規格變更通知

HN2P 型角形指示燈 LED 照光型

茲因 $\phi 30$ 圓孔安裝 HN2P 型角形指示燈的 LED 照光型，因為亮度提升，部分規格隨之變更，特此通知。

<外型尺寸>

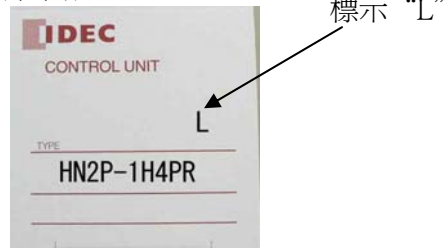
變更前	變更後
直接式	 <p>Terminal cover (HN-PVL)</p> <p>Dimensions: 0.5, 33.8, 36.7, 12.7, 0.36</p>	 <p>Terminal cover (HN-PVL)</p> <p>Dimensions: 0.5, 48.6, 51.5, 12.7, 0.36</p> <p>面板後伸出長度長了 14.8mm。</p>
變壓器式 直流交換器式	 <p>Terminal cover (HW-VL3)</p> <p>Dimensions: 0.5, 60, 63, 12.7, 0.36</p>	 <p>Terminal cover (HW-VL3)</p> <p>Dimensions: 0.5, 67.6, 70.6, 12.7, 0.36</p> <p>面板後伸出長度長了 7.6mm。</p>

識別標示

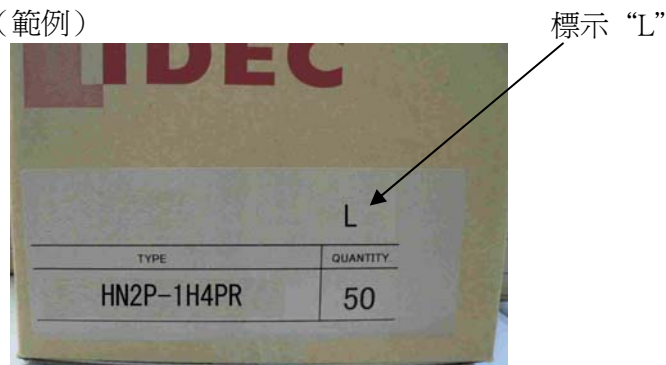
導入 Super LED 後的製品會進行下記的識別標示。〈直到 2010 年 12 月敝公司的出貨部分爲止〉

- 個裝盒：型號標示部標示“L”

- 外裝盒：側面的型號標示上標示“L”
